# SERVICE INSTRUCTION

## LAUFENDE MODIFIKATIONEN

### BEI ROTAX® MOTOR TYPE 912/914 (SERIE)

#### SI-912-020R8

Bild 1

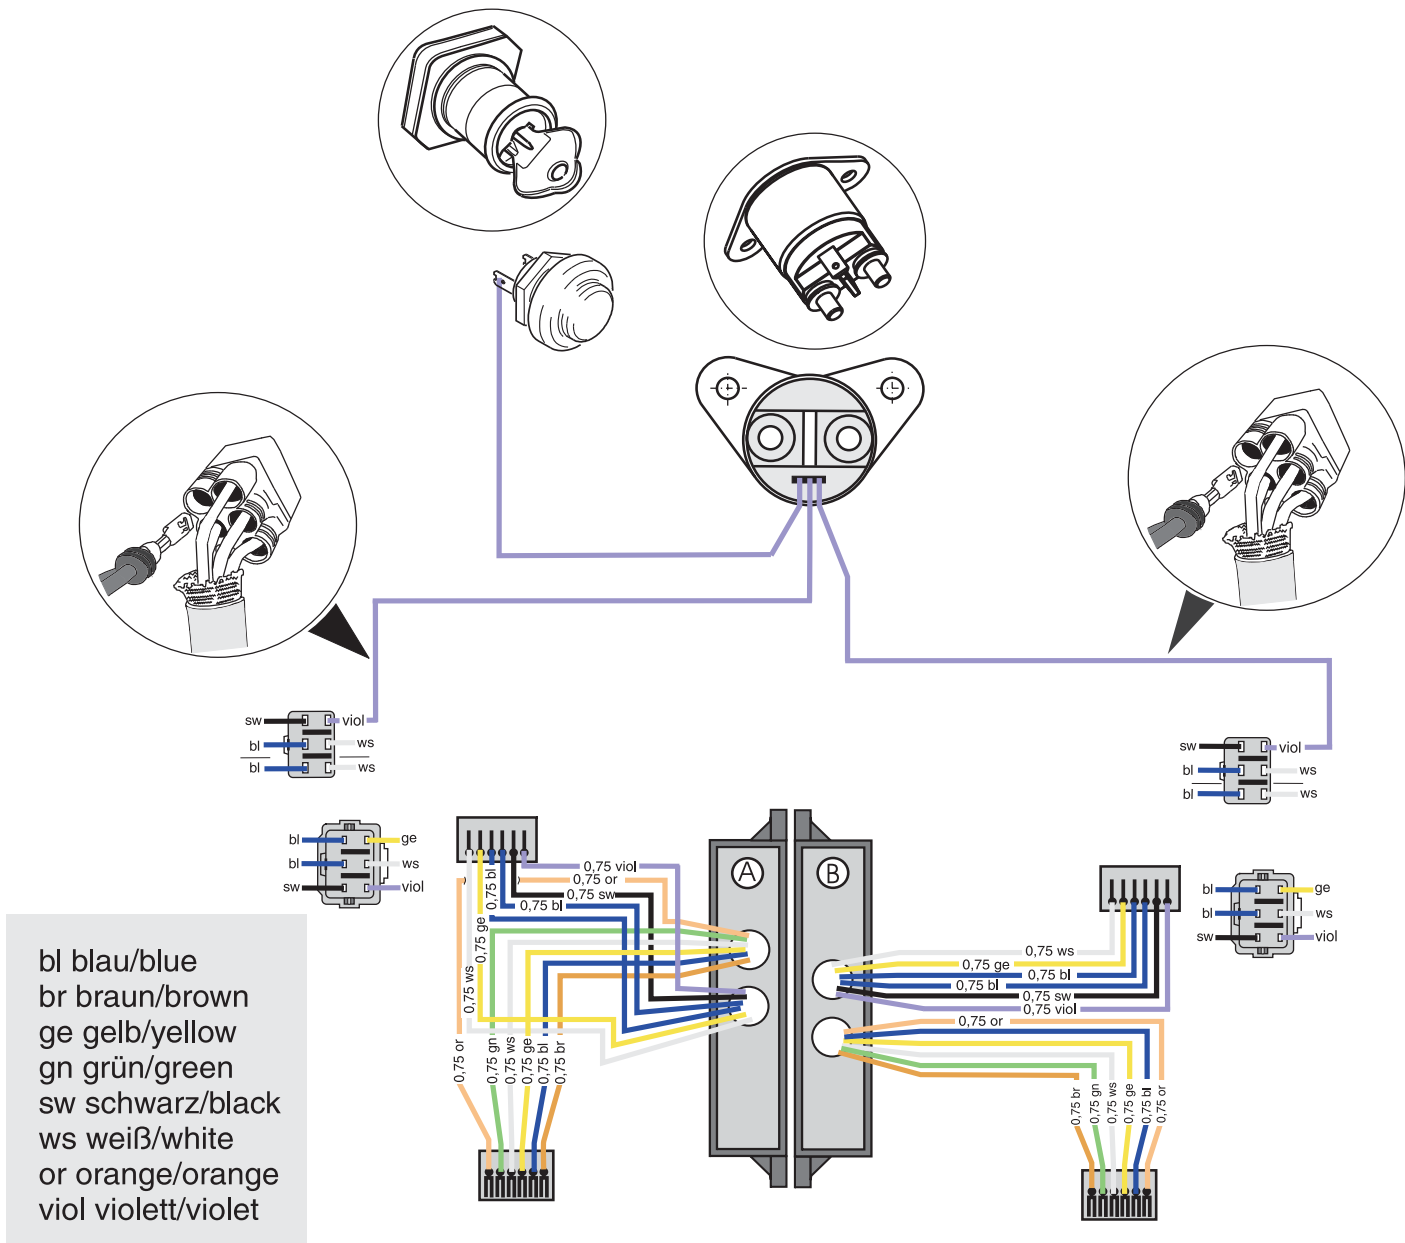
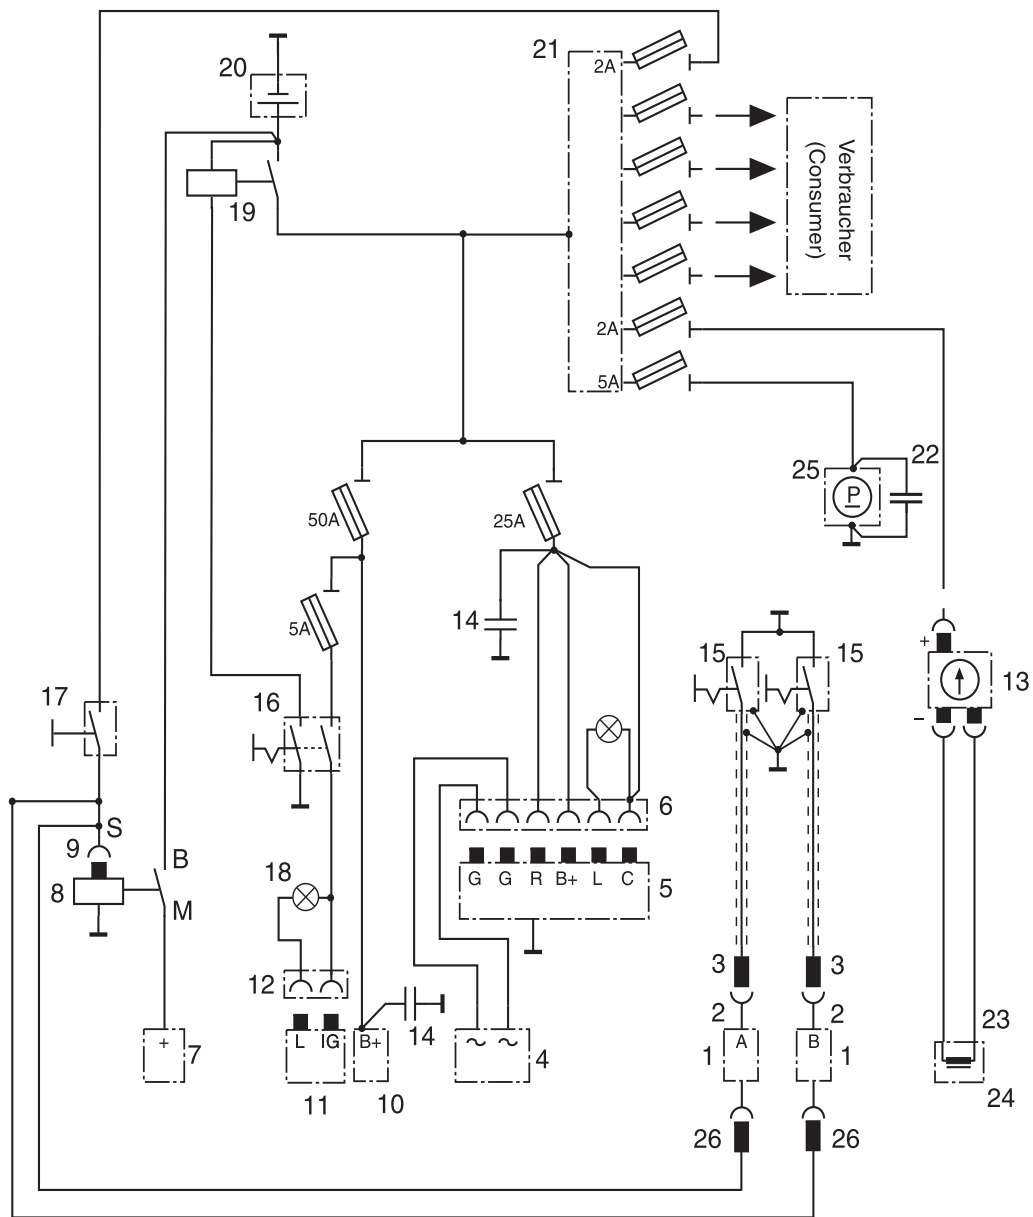
Aufgrund kontinuierlicher Weiterentwicklung und Vereinheitlichung wurde ein Elektronikmodul mit einer zusätzlichen Startverzögerung eingeführt. Diese kann mittels 12V Signal aktiviert werden. Ohne diese optionale Aktivierung ist diese Funktion wie beim bewährten Vorgängermodul.

aktuell 966726	neu 966727
	<u>Magnetnabe</u>	
Zündzeitpunkt beim Start	966871 laufend 4° v.o.T. 966872 neu 3° n.o.T.	4° v.o.T. 3° n.o.T.
Zeitverzögerung für die Zündung beim Start:	keine	3 - 8 sek.
Umschaltung auf Betriebszündung:	zwischen 650 bis 1000 1/min abhängig vom Geberabstand	wenn die Zeitverzögerung abgelaufen ist (3-8 sek.)
Zündzeitpunkt im Normalbetrieb:	26° v.o.T.	26° v.o.T.
